ÚZEMNÍ PLÁN MĚSTA BRNA

Textová část Odůvodnění

Kapitola 19 Vyhodnocení připomínek

Svazek Pd1 *(bez osobních údajů)*

Příloha 3

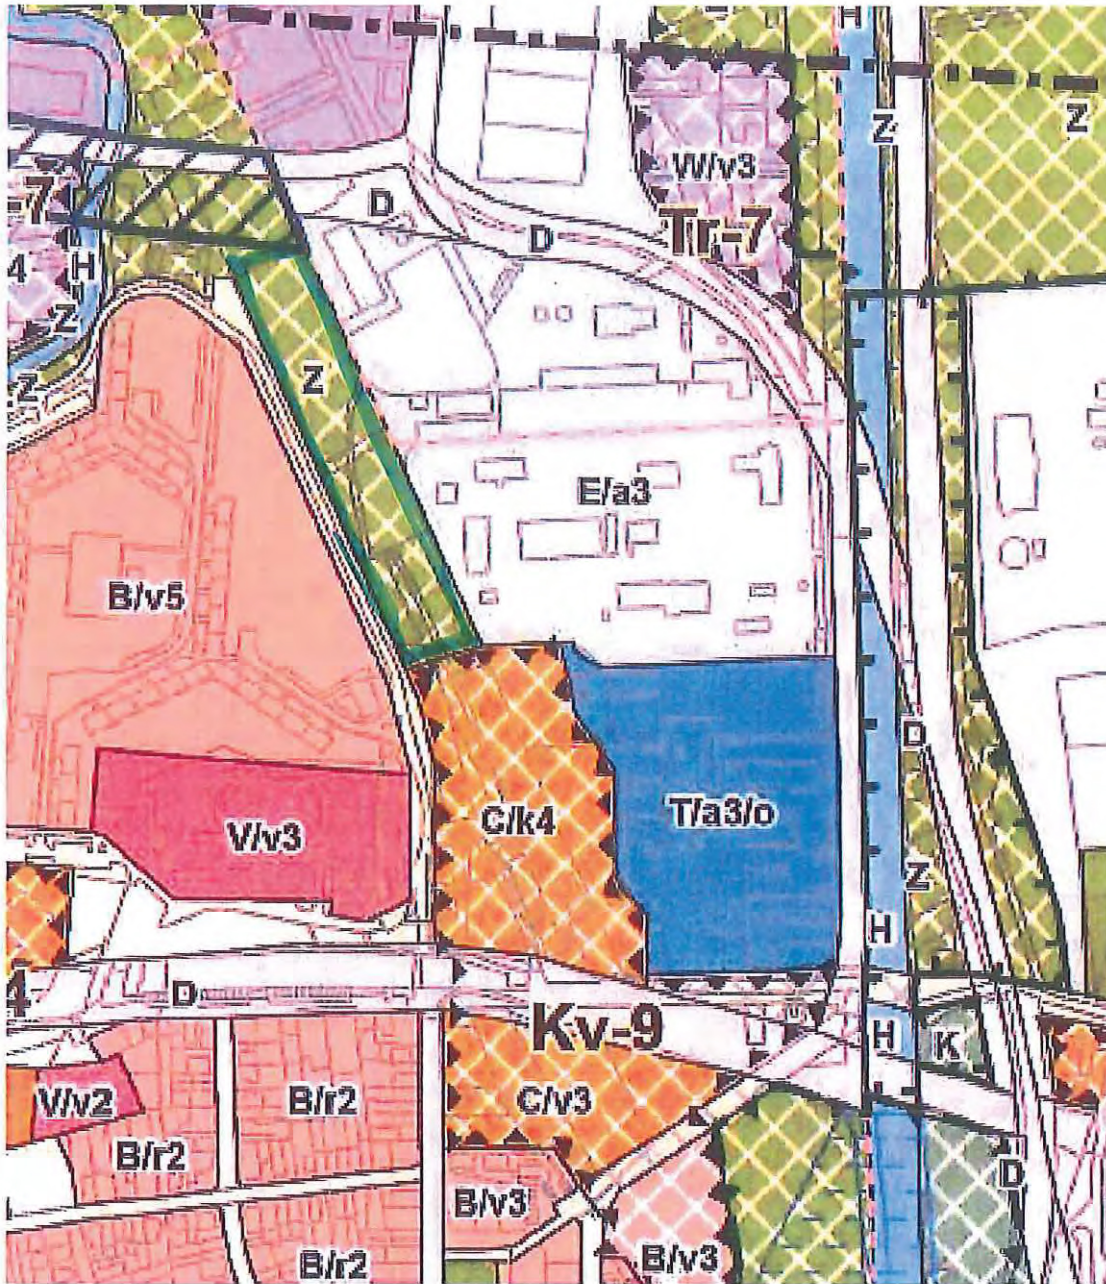
KV-9 – zeleň navazující na KV-9 požadujeme změnu na plochu veřejných prostranství.

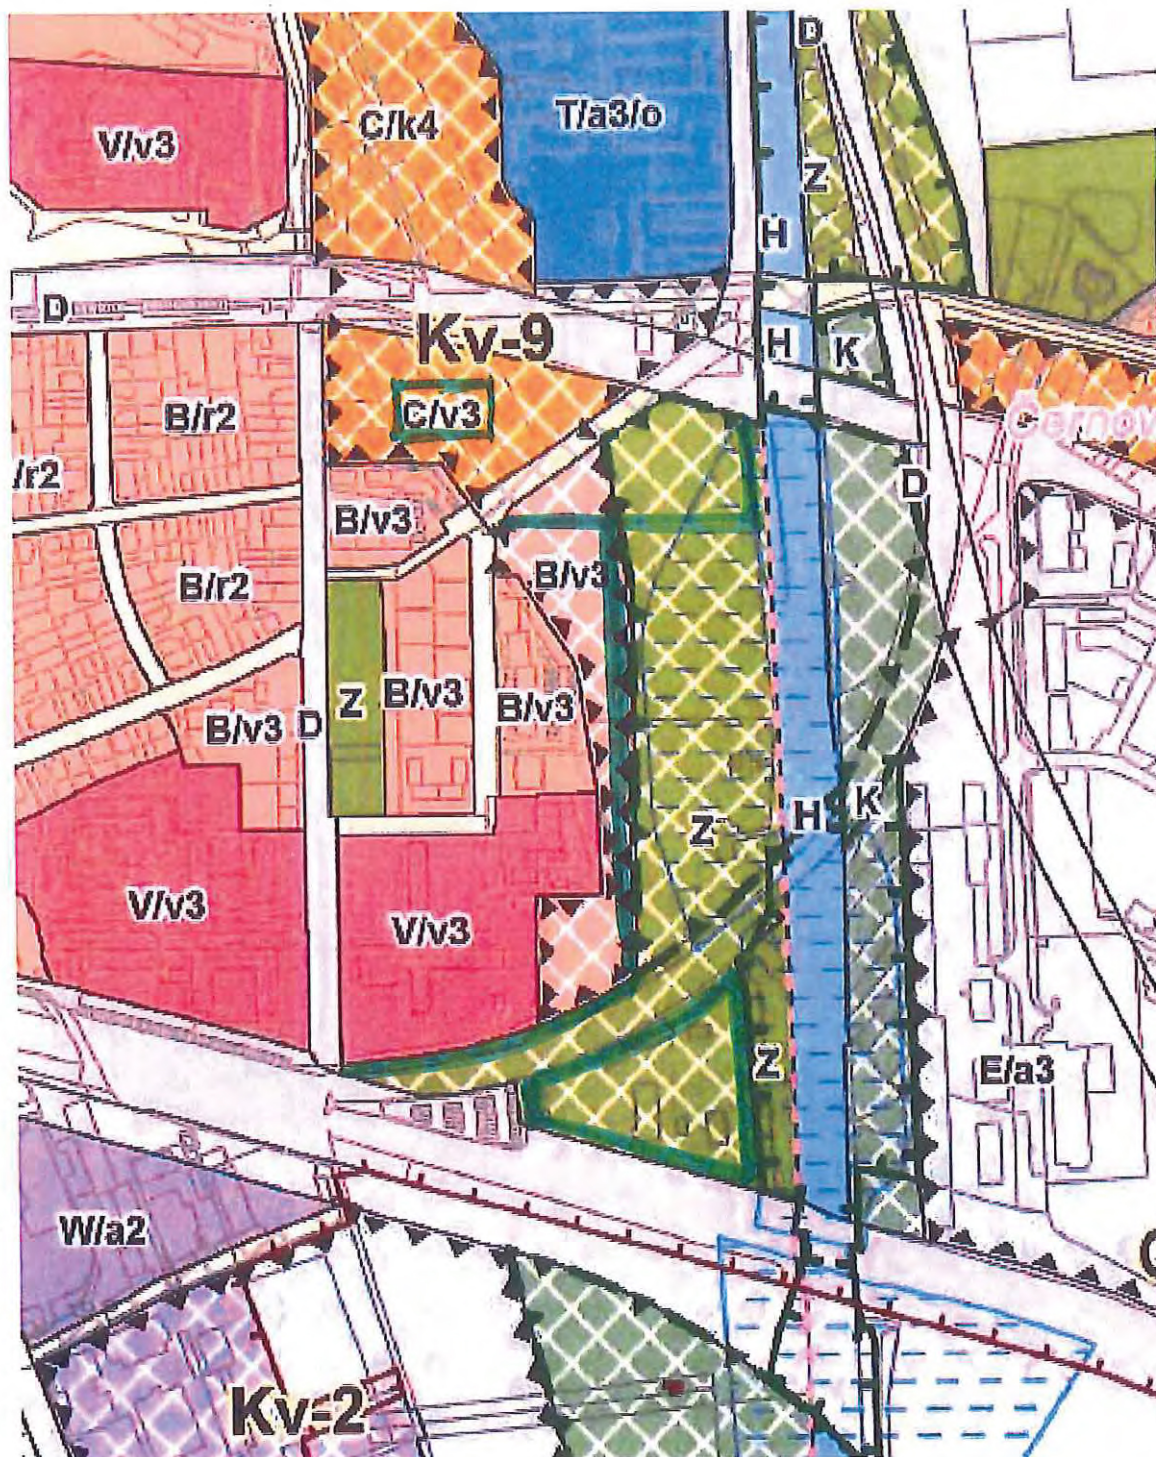
Křižovatka před mostem Černovická Svitava – požadujeme obsloužit plochy B/v3 novou trasou komunikací od křižovatky před mostem s propojením ulicí Lomenou, plochy komunikace zařadit do ploch veřejného prostranství a plochu C/v3 rozšířit ke komunikaci.

U Svitavy a železniční trati – požadujeme změnu ze zeleně na plochy lehký průmysl E/a2

Příloha 5

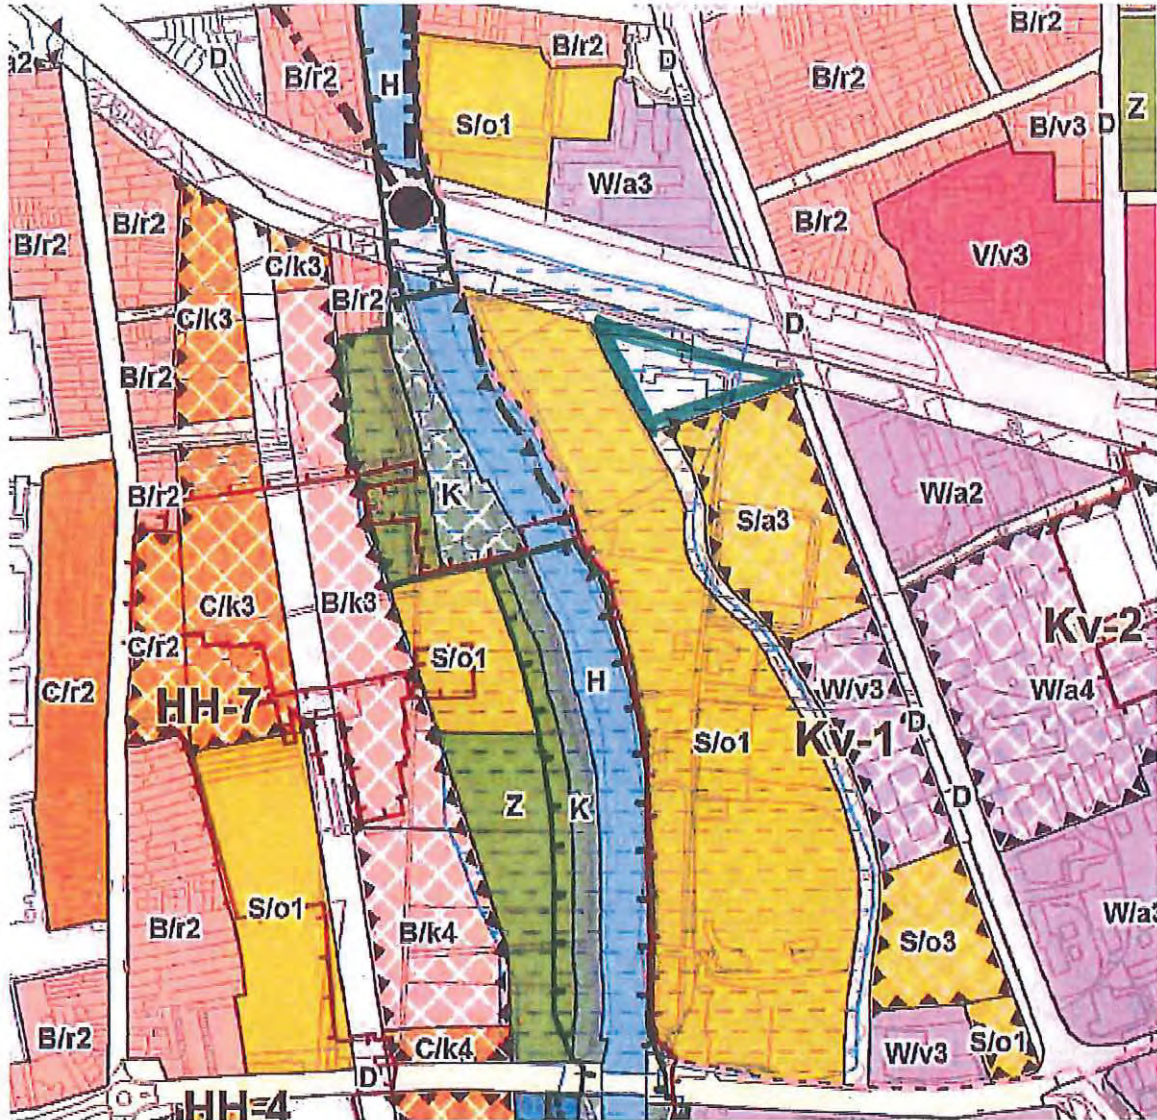
VMO – zrušit plochu pro dopravu při ulici Hněvkovského, ponechat křížení + sjezdy VMO pouze v Černovicích (velká křižovatka) a s komunikací HH5.

Příloha 6

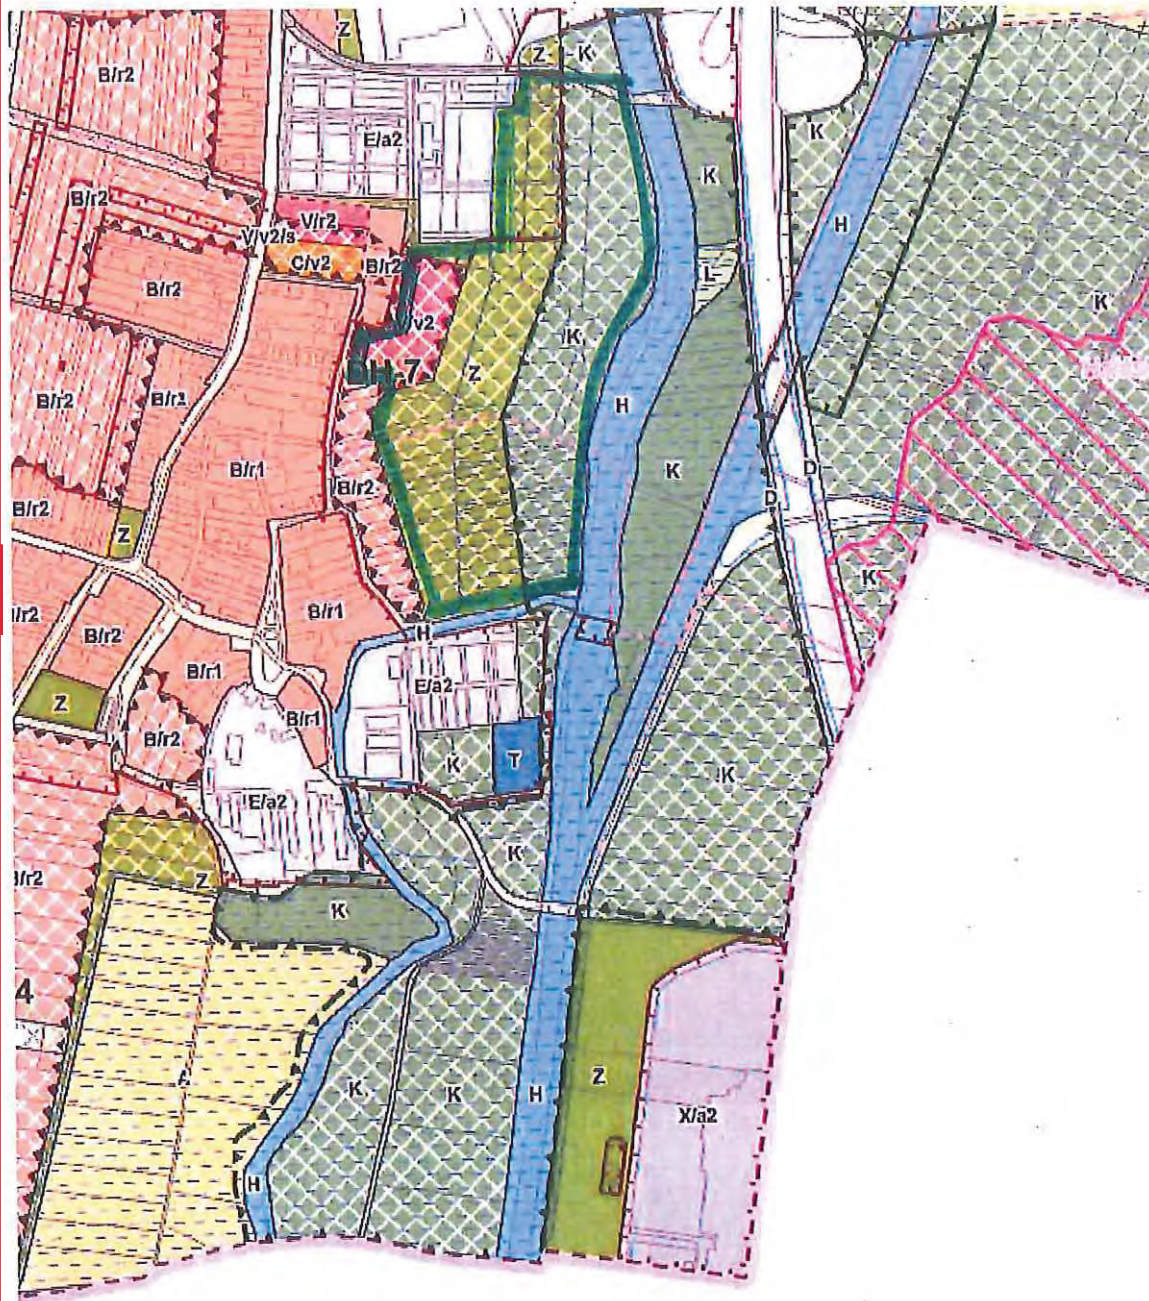
Změnit způsob využití vymezené plochy v rozsahu Přírodně rekreačního areálu MČ Brno-jih na plochy rekreace R.

Příloha 7

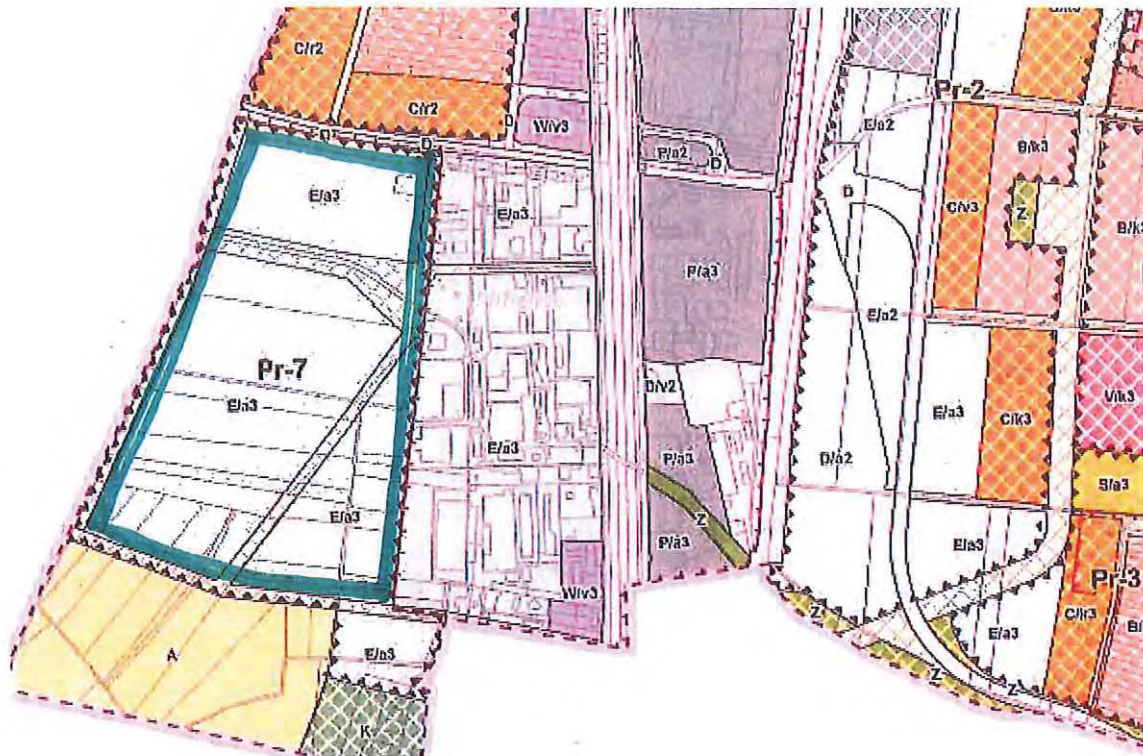
Pr-7: - doplnit vodní plochu Moravanského potoka,

- rozšířit plochy veřejného prostranství při východní hranici návrhové plochy **Pr-7** na hranici ploch stabilizovaných (za stávajícími průmyslovými areály),

- plochy **E/a3** změnit na bydlení **C/v3**.

Příloha 8

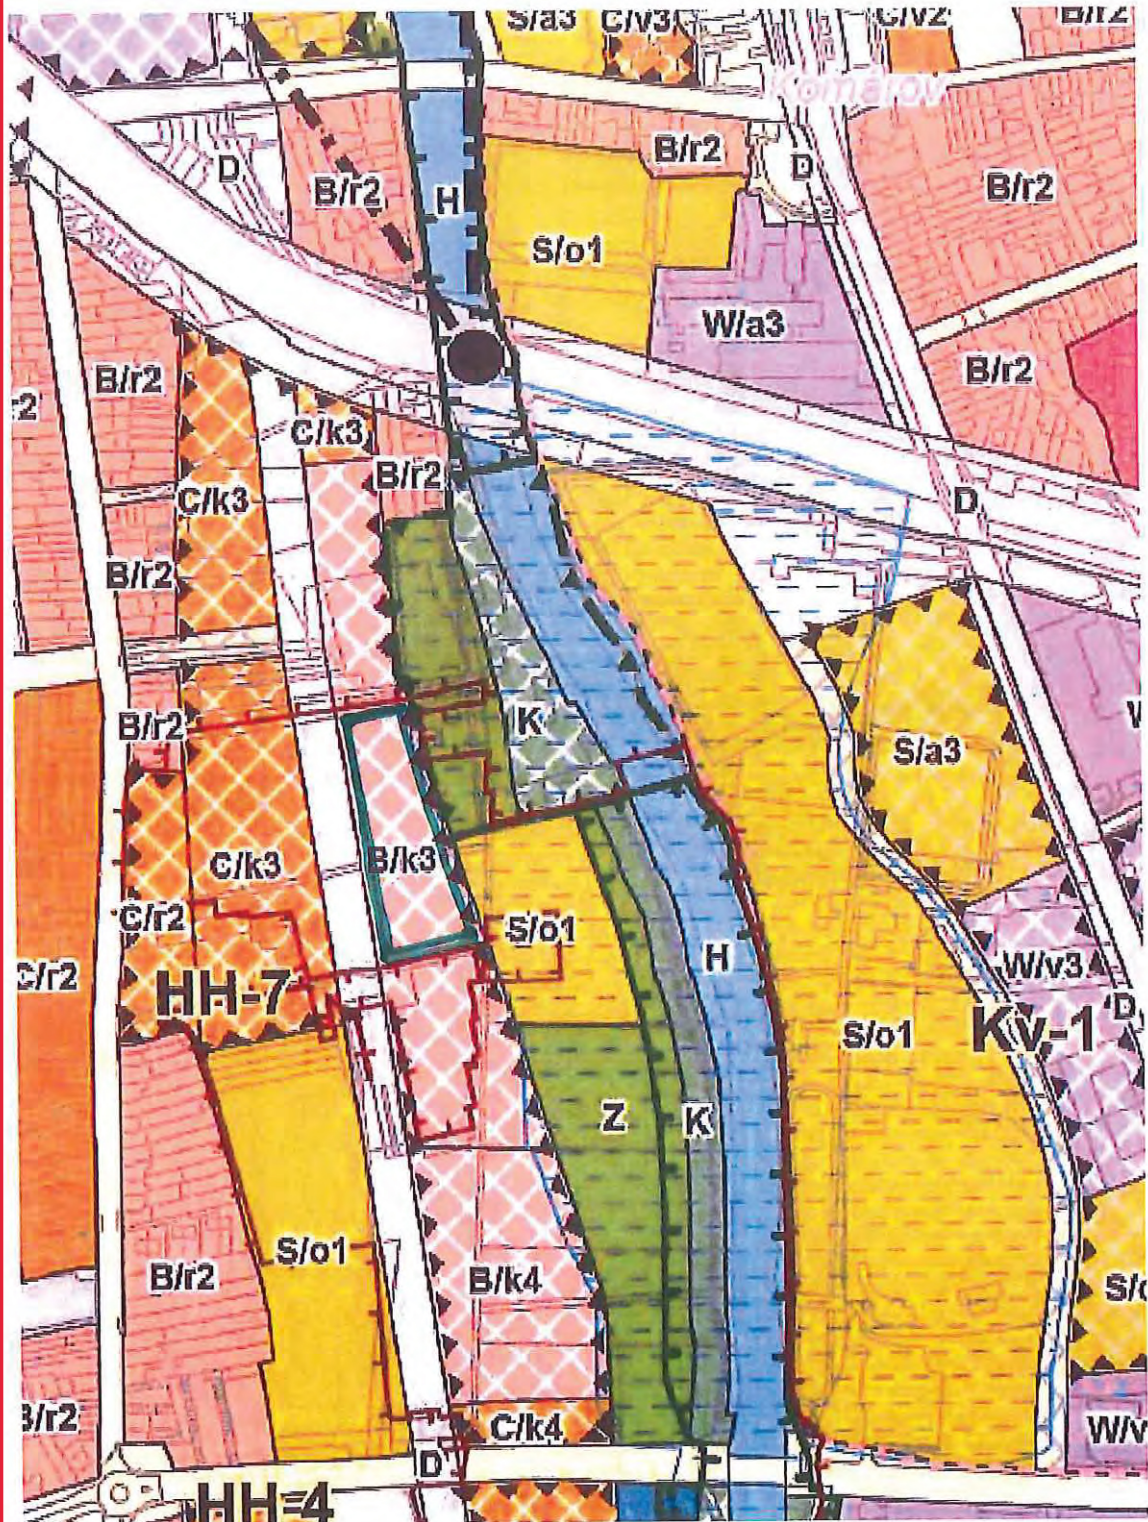
Zpracovat biotop (Horní Heršpice, oblast pozemků parc. č. 734/24 a 730/6) dle stávajícího areálu rozšířit zeleň. Změnit část plochy pro bydlení B na zeleň

Příloha 9

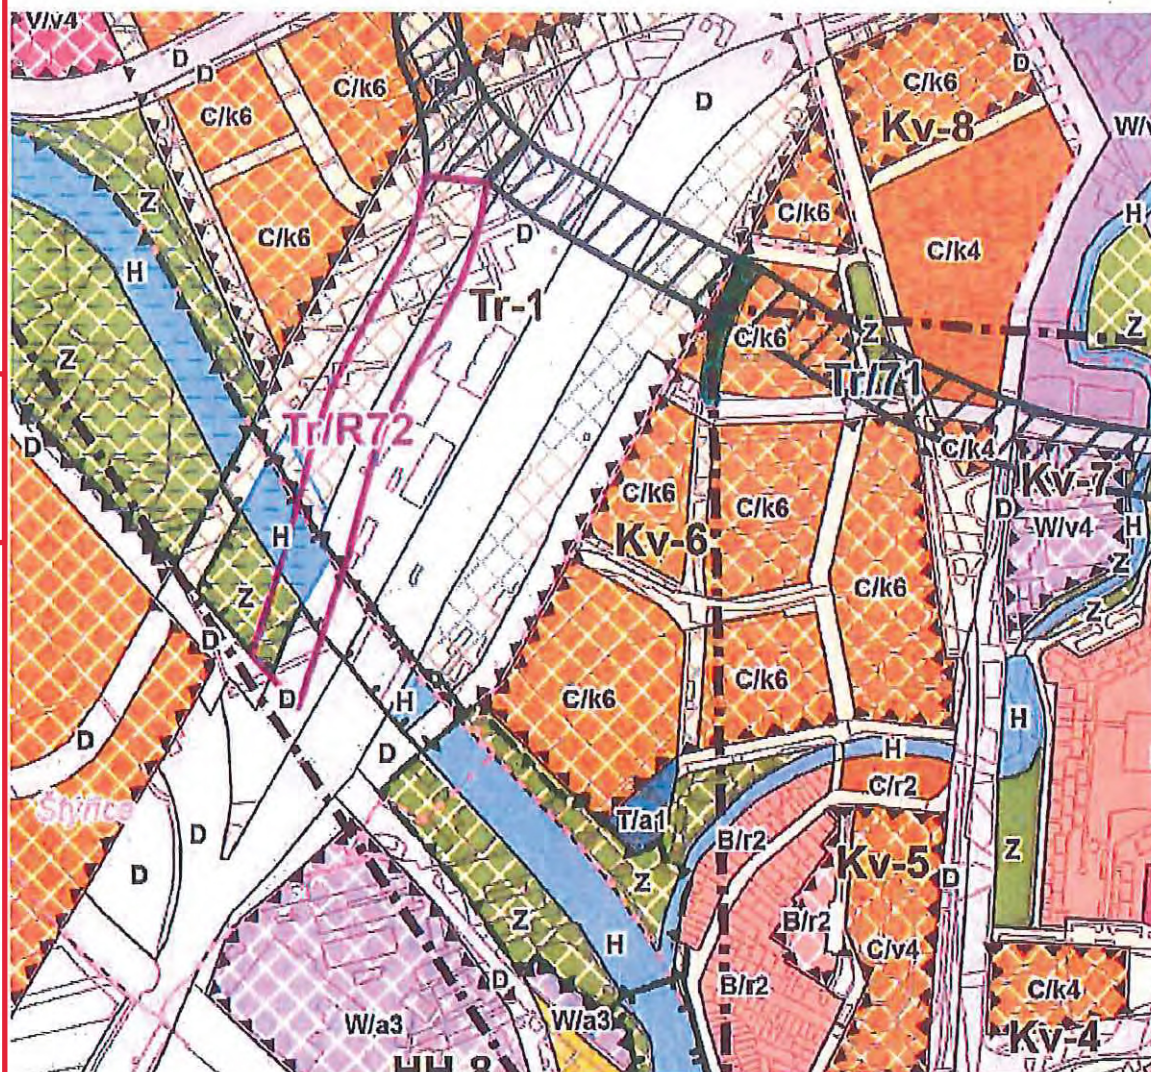
KV-6 – zachování účelové komunikace (ulice Hradlová).
